女川原子力発電所 2 号炉

原子炉格納容器圧力逃がし装置
(原子炉格納容器フィルタベント系)
審査会合における指摘事項の回答

平成 26 年 9 月 11 日

東北電力株式会社

第3-1図 ベント開始時に操作する隔離弁の構成

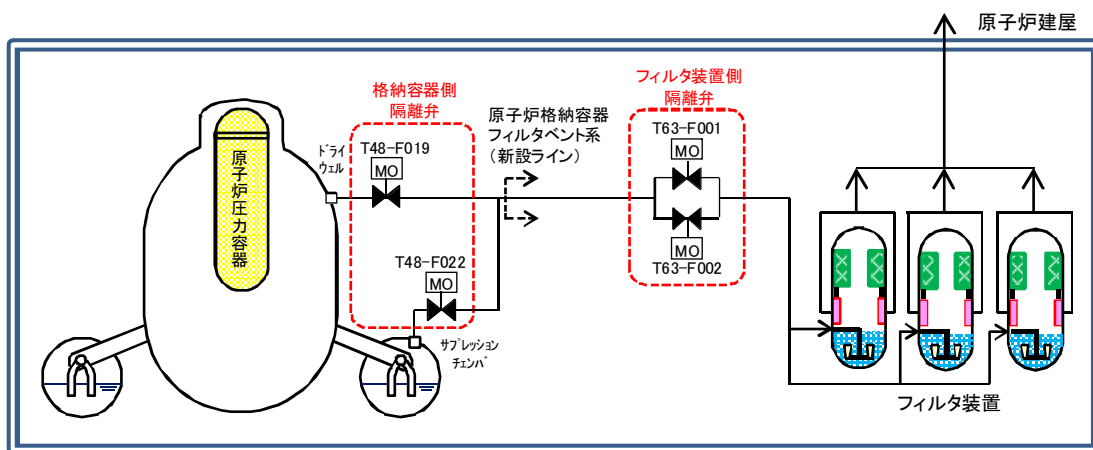
【指摘事項：133-10, 133-11, 133-14, 133-16】

- ・ 耐圧強化ベントライン等へのリークの検知性や A0 弁, M0 弁の開閉の考え方を示すこと。
- ・ SGTS 等を含めた全体系統図を示し, フィルタベントの系統と他の系統が分離され, 意図しないところに放射性物質が回り込まないということを説明すること。
- ・ 弁操作のバックアップと代替電源の確保について整理して示すこと。
- ・ 耐圧強化ベントの弁を閉める必要性がある場合に対する実現性を説明すること。

ベント開始時に操作する隔離弁は、通常時全閉であり、全交流動力電源喪失時においても全閉状態が維持される。

隔離弁は、全交流動力電源喪失時においても重大事故等に対処するための電源より受電し、中央制御室から遠隔操作する。これに加えて、原子炉建屋原子炉棟外から人力で遠隔操作が可能な構成とする。

ベント開始時に操作する隔離弁の構成を第3-1図に、ベント開始時に操作する隔離弁の仕様を第3-1表に示す。

第4-1図 遠隔手動操作機構の模式図

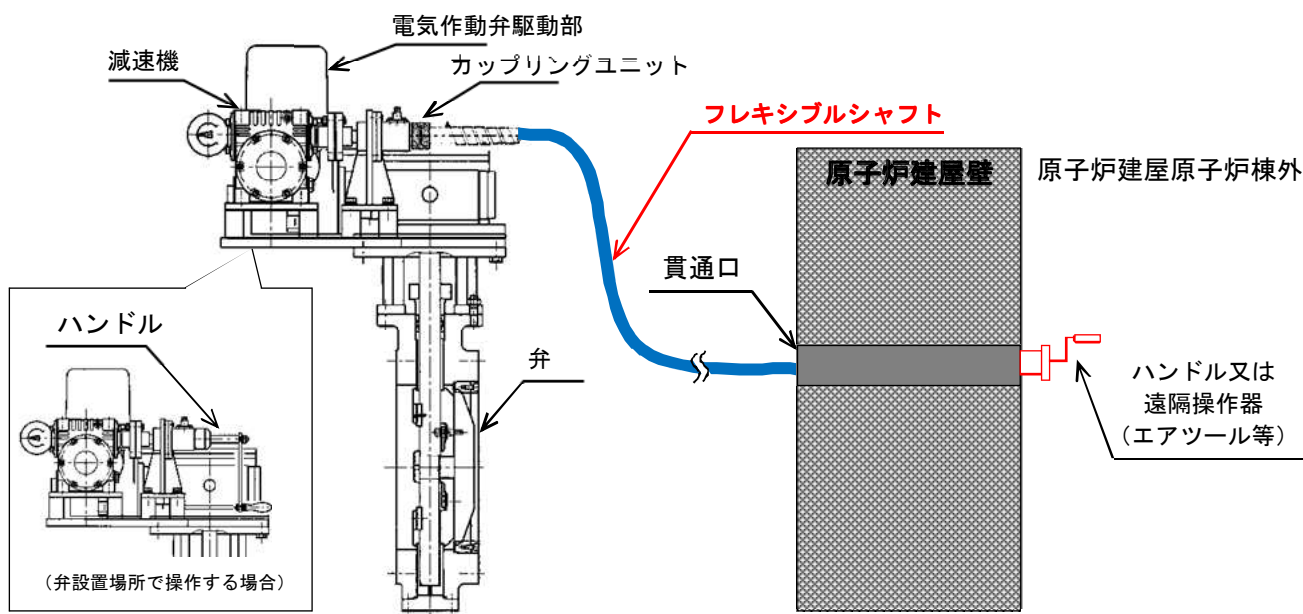
【指摘事項：133-17, 133-18】

- ・ A0 弁等の遠隔手動操作を行う場合，試験結果を含めて実現性を説明すること。
- ・ 二次格納施設外からの操作性及び操作位置を説明すること。

フレキシブルシャフトは、弁の操作軸に接続し、原子炉建屋原子炉棟外まで延長し、端部にハンドル又は遠隔操作器を取り付けて人力で操作する。フレキシブルシャフトの内部はピアノ線を縄のように編み込んだ形状の線になっており、直線に限らずトルクを伝達可能な構造とする。操作に必要なトルクは、容易に回転できるように設計する。なお、カップリングユニット部のフレキシブルシャフトを取外し、ハンドルを取付けることにより、弁設置場所での操作も可能とする。

遠隔手動操作機構の模式図を第4-1図に、ベントに必要な隔離弁の遠隔手動操作機構の仕様について第4-1表に示す。
